KOMENDA WOJEWÓDZKA POLICJI
z siedzibą w Radomiu
Sekcja Zamówień Publicznych
ul. 11 Listopada 37/59, 26-600 Radom

**ZMIANA TREŚCI SIWZ
WYJAŚNIENIA TREŚCI SIWZ**

dotyczy postępowania o udzielenie zamówienia publicznego w trybie przetargu nieograniczonego
pn. Zakup i dostawa sprzętu kwaterunkowego dla Komendy Powiatowej Policji w Sochaczewie.
Nr sprawy 52/18

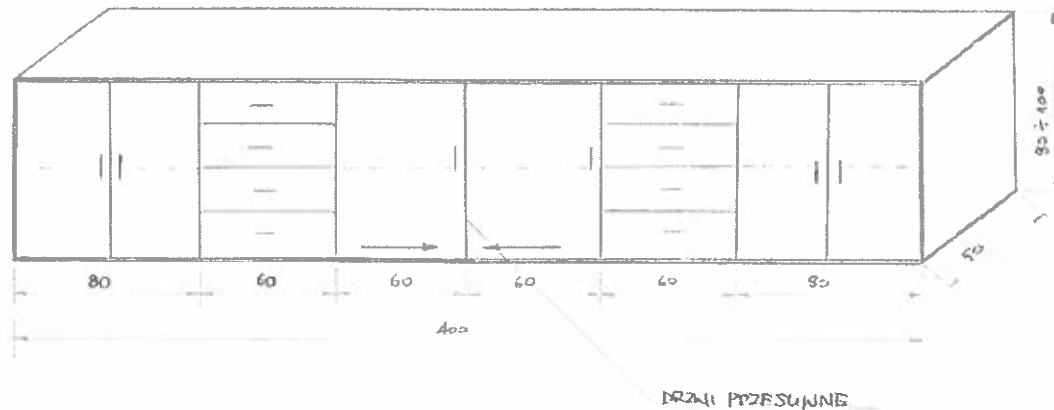
PYTANIE NR 1

Zadanie 1 Biurko typ L – prosimy albo o doprecyzowanie opisu lub o zamieszczenie rysunku lub zdjęcia poglądowego. Czy biurko typ L ma posiadać 2 szafki: 1 szafka z szufladami, 2 z półkami?

ODPOWIEDŹ NR 1 WYJAŚNIENIE TREŚCI SIWZ

Dokładny rysunek oraz opis znajdują się w załączniku nr 6, 7, 8, 9, 10, 11, 12, 13 – Opis przedmiotu zamówienia na zadania od nr 1-8.

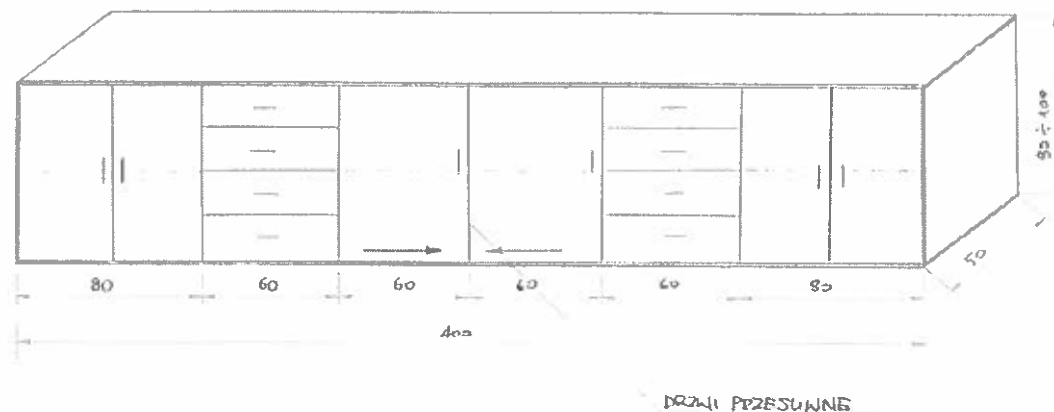
PYTANIE NR 9

Zadanie nr 2. Pozycja nr 1 - kontenerek. Czy przy produkcji zastosować prowadnice metalowe rolkowe czy kulkowe? Pierwsza szuflada ma pełnić rolę piórnika, czy pozostałe 2 szuflady mają mieć tę samą wysokość czy, któraś ma być wyższa?

ODPOWIEDŹ NR 9

Mają być prowadnice pozwalające na płynne przesuwanie szuflady w pozycjach wsuń/wysuń. Kontenerek wyposażony w 3 wysuwane szuflady, w tym pierwsza od góry ma być piórnikiem, zabezpieczone przy wysuwaniu przed wypadnięciem – wymóg funkcjonalny.
